顶钩MGR2308 TO CASE 3981喷漆治具优化--顶勤

主题: Re: Re: MGR2308 TO CASE 3981喷漆治具优化

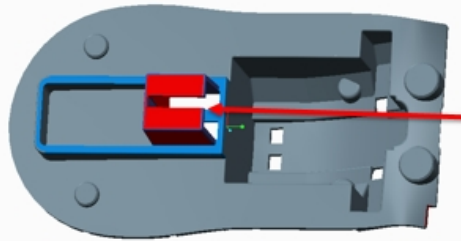
上盖喷漆治具挂台掉头180度改为产品朝上喷漆, 请确认, 治具改模后就不好再改回来了. 谢谢!

1. 产品朝下喷涂, U形边缘容易积油肥边.
对策: 将挂头转180度, U形朝上喷涂.

红色挂台掉转180度, 改为产品朝上喷涂

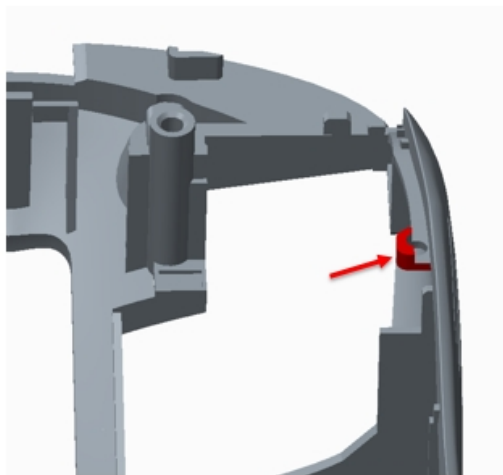
2. 产品有改模, 现有治具组装压伤产品
对策: 治具上——产品改模位置对应做避空

压伤
